ДИРЕКТИВА ЛЕТНОЙ ГОДНОСТИ

№ 2023-АНСАТ-СК-04

Применимость – вертолеты типа АНСАТ (модель АНСАТ-СК)

ТЕХНИЧЕСКОЕ РЕШЕНИЕ № 2/144-2023-КВ3
по поддержанию летной годности вертолетов АНСАТ (модель АНСАТ-СК)

**Рис. 1 Установка топливных баков
на вертолете АНСАТ (модель АНСАТ-СК)**

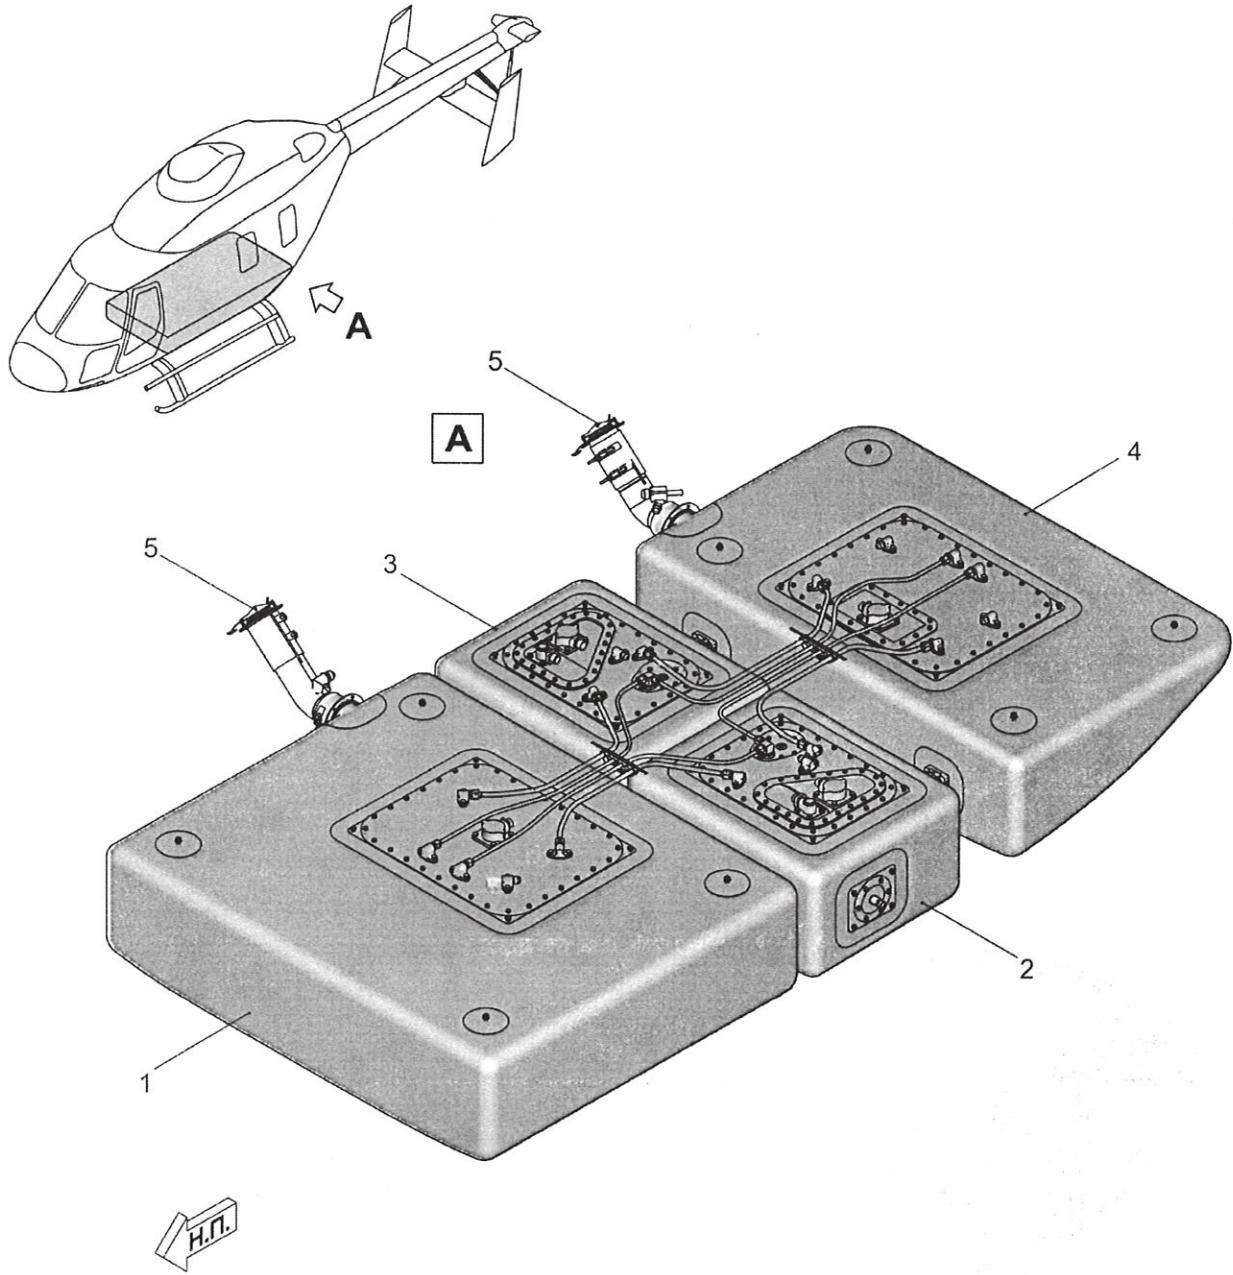
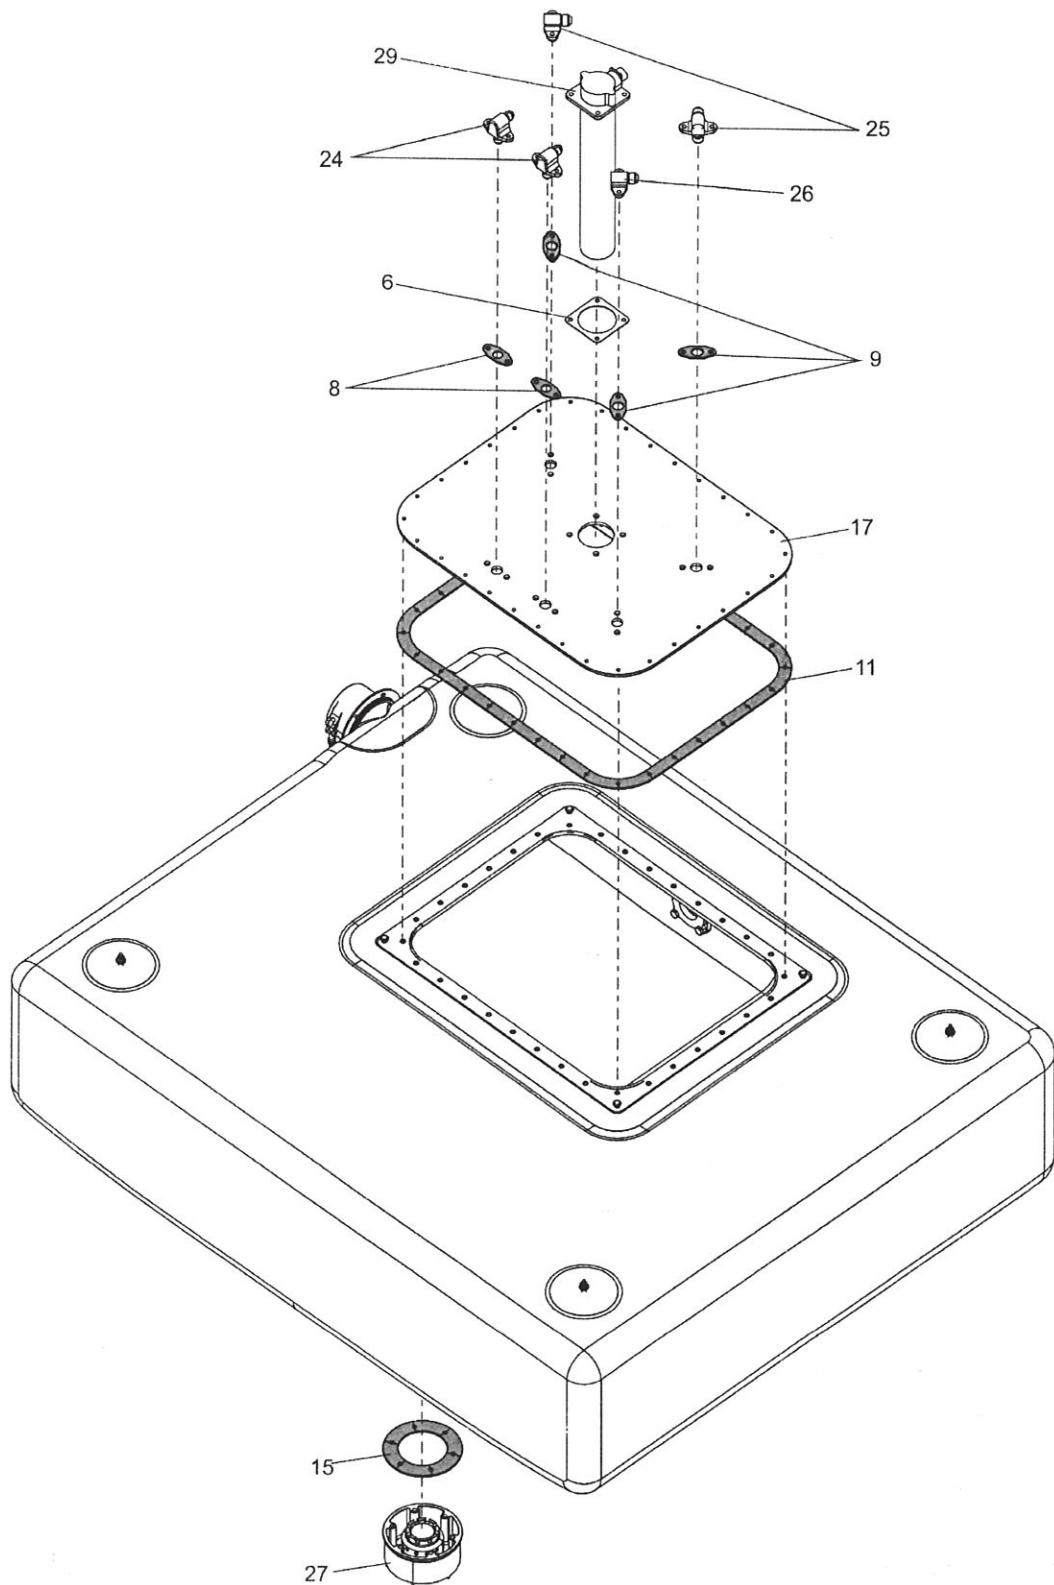
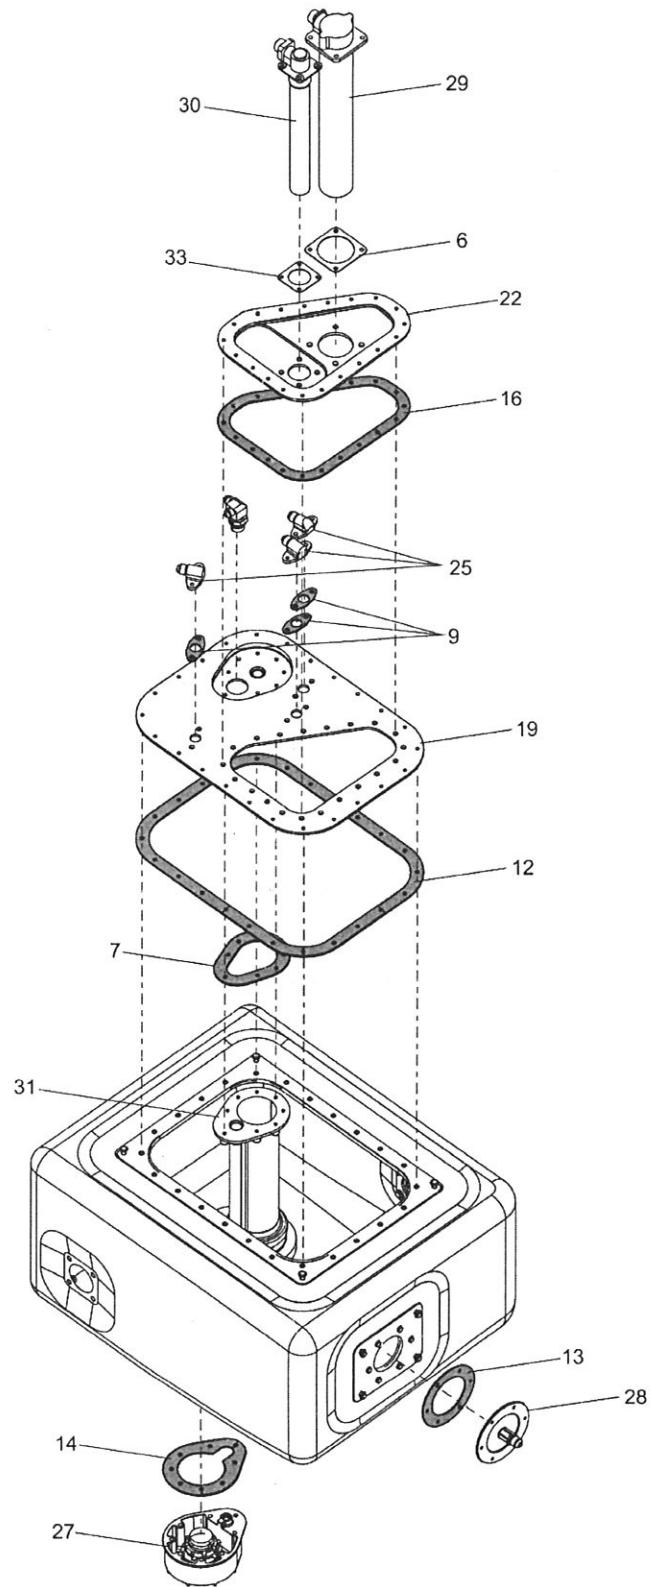
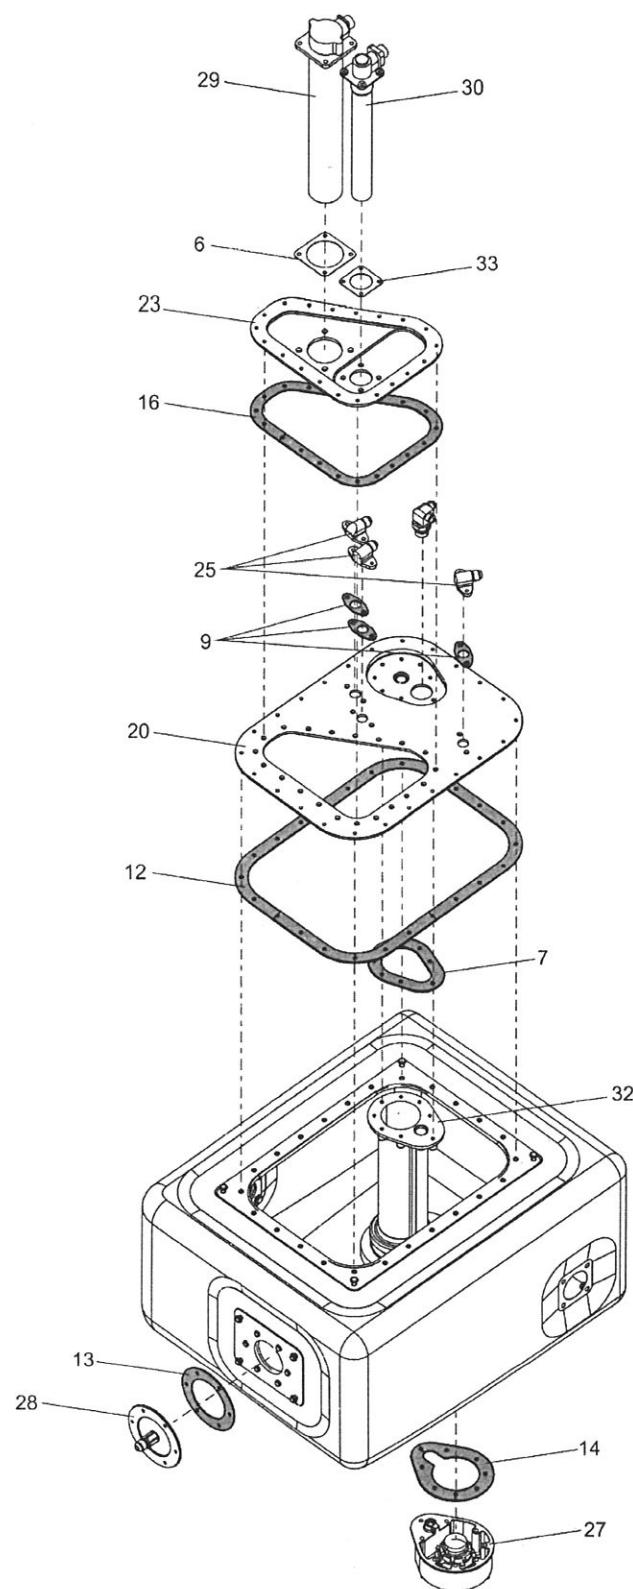
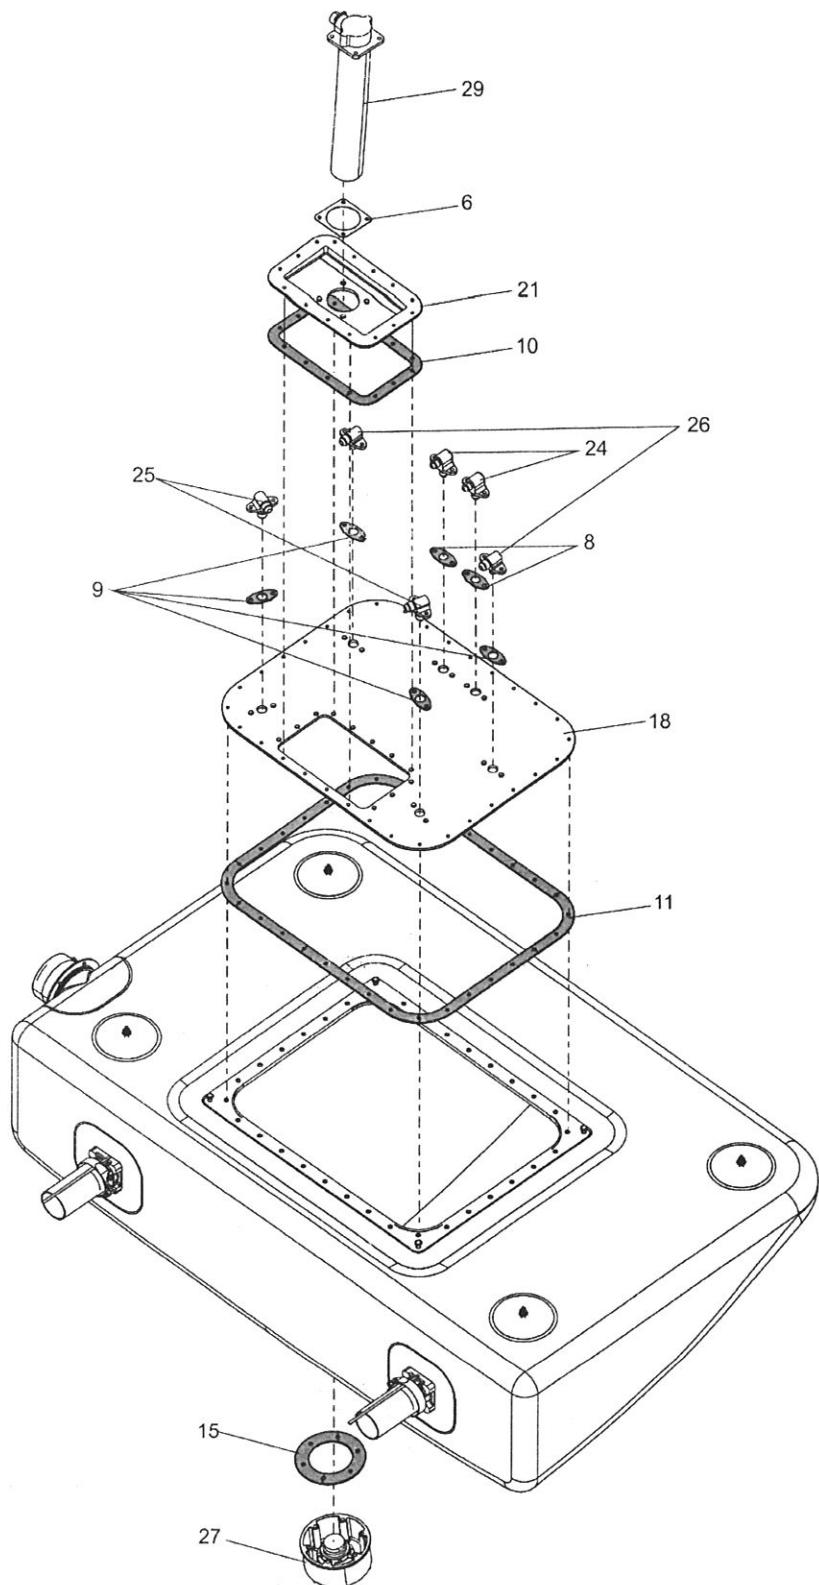
- 2.3 Осмотреть резиновые прокладки, установленные на топливных баках (см. Приложение 1) на наличие отслоений, выкрашиваний, трещин.
- 2.4 Осмотреть внутренние полости всех топливных баков на наличие частиц резины (продуктов разрушения резиновых прокладок).

- 2.6 Заменить резиновые прокладки (см. поз. 7-16 Приложения 1) на новые.
- 2.7 Выполнить монтаж демонтированных по п. 2.2 элементов топливной системы по тех. карте 028.10.00г. Установить на место угольники подвода трубопроводов к плитам топливных баков, завернув винты крепления моментом $M=4,4+0,5\text{Нм}$ ($0,45+0,05 \text{ кгс}\cdot\text{м}$), стопорение винтов выполнить согласно п. 4.5 ОСТ 1 39502-77.

Рис. 6 Крышка в сборе

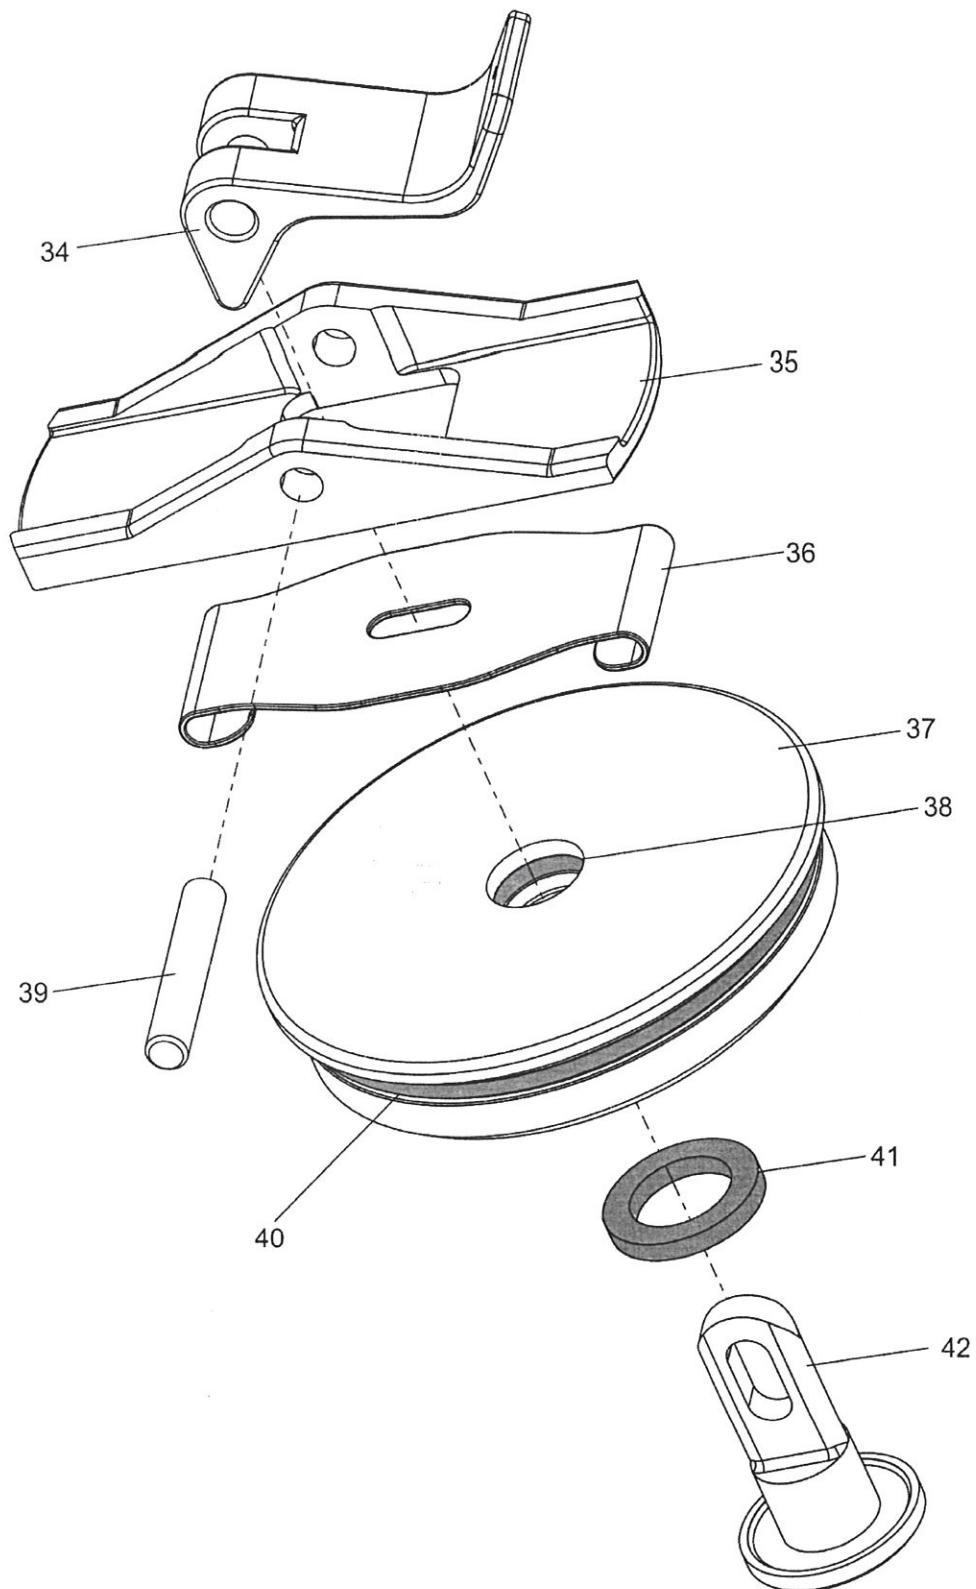
1 На вертолетах АНСАТ (модель АНСАТ-СК) № 33154, 33155 при проведении периодического технического обслуживания по форме «50 летних часов / 12 календарных месяца» выполнить замену шайбы 334.6110.668 (см. поз. 41 Приложения 1) из состава крышки в сборе 334.6110.660 (см. поз. 5 Приложения 1) согласно временной тех. карте 028.10.003 (Приложение 2).

- 2.8 Выполнить замену шайбы 334.6110.668 (см. поз. 41 Приложения 1) из состава крышки в сборе 334.6110.660 (см. поз. 5 Приложения 1) согласно временной тех. карте 028.10.00з (Приложение 2).

Наименование работы: Замена шайбы 334.6110.668 в крышке в сборе

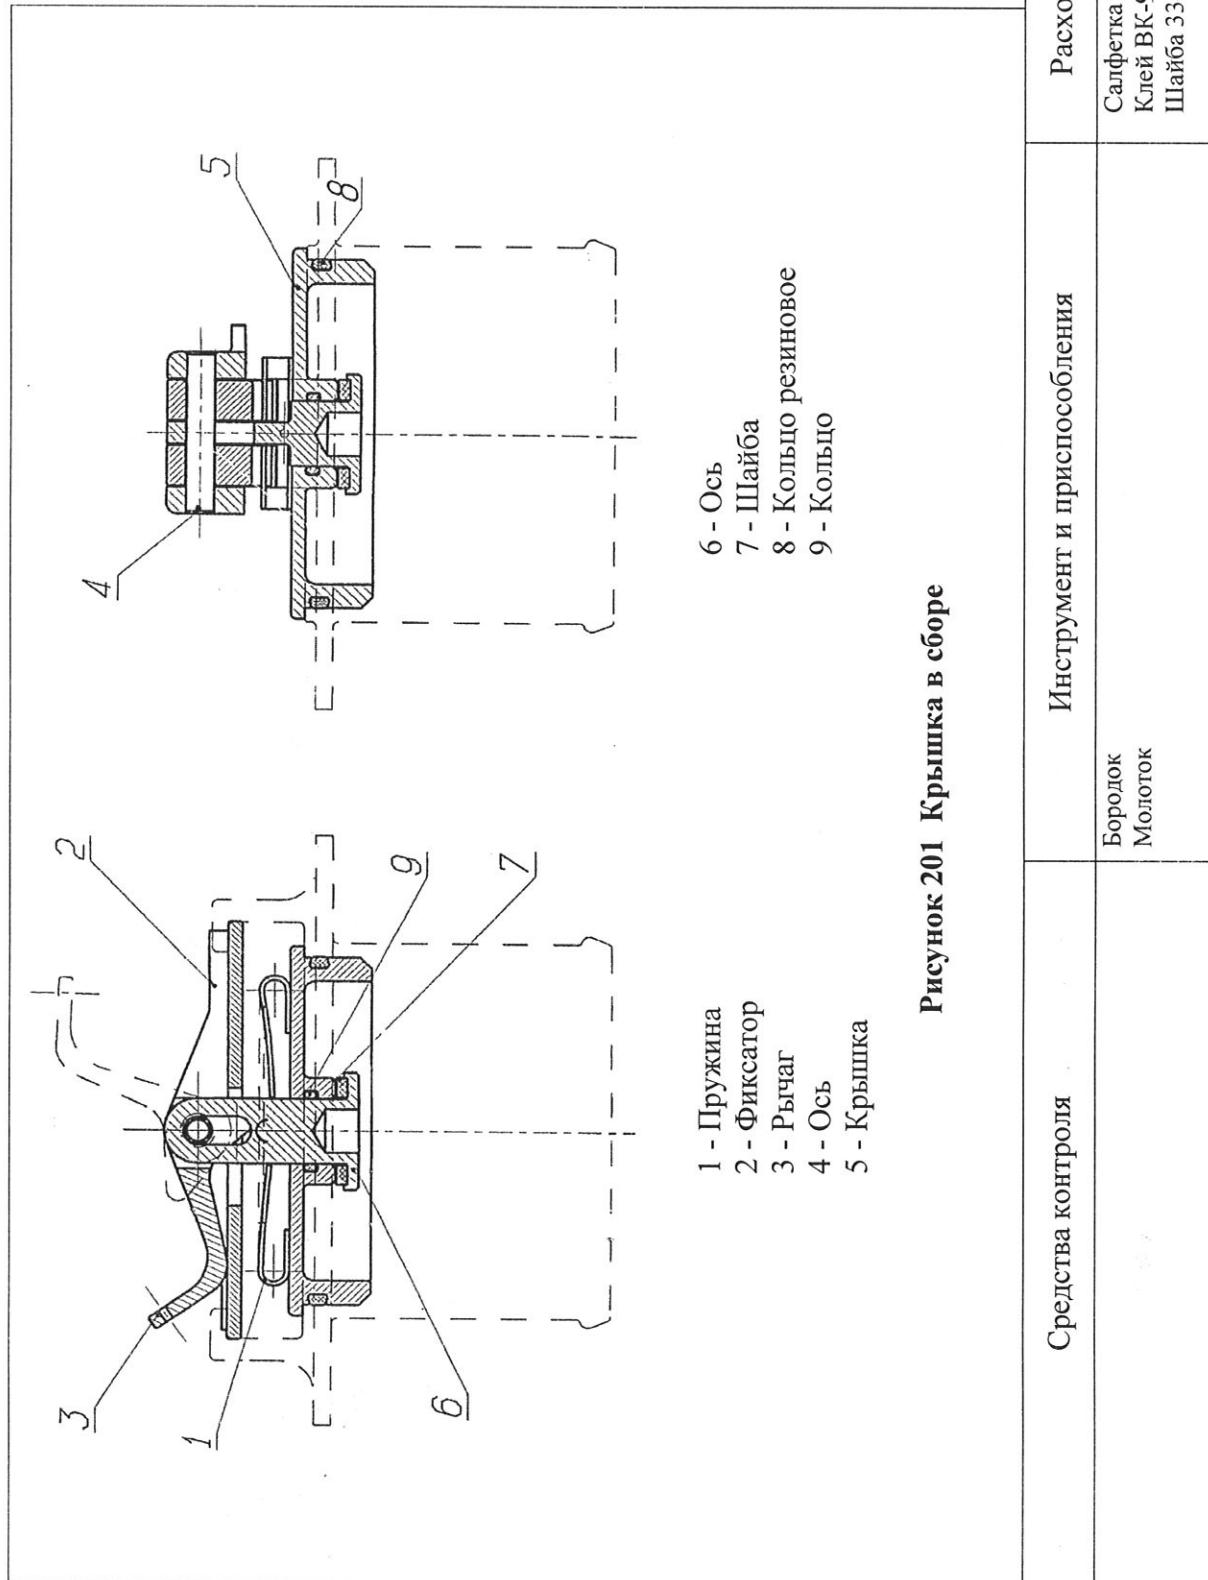
Содержание операции и технические требования (ГТ)	Работы, выполняемые при отклонениях от ГТ
<p>1 Демонтируйте ось (поз.4 рисунок 201) выбиванием и выполните разборку крышки в сборе.</p> <p>2 Выполните визуальный осмотр колец резиновых (поз.8, 9 рисунок 201) без демонтажа из крышки (поз. 5 рисунок 201). Наличие механических повреждений или деформаций колец резиновых не допускается.</p> <p>3 Замените шайбу резиновую (поз.7 рисунок 201) на новую.</p> <p>4 Выполните сборку крышки в сборе, ось (поз. 4 рисунок 201), демонтированную по п. 1, установите на клей ВК-9 ПИ1.2А.526-99. Обеспечьте свободное, без заеданий вращение рычага относительно оси.</p>	Заменить кольцо
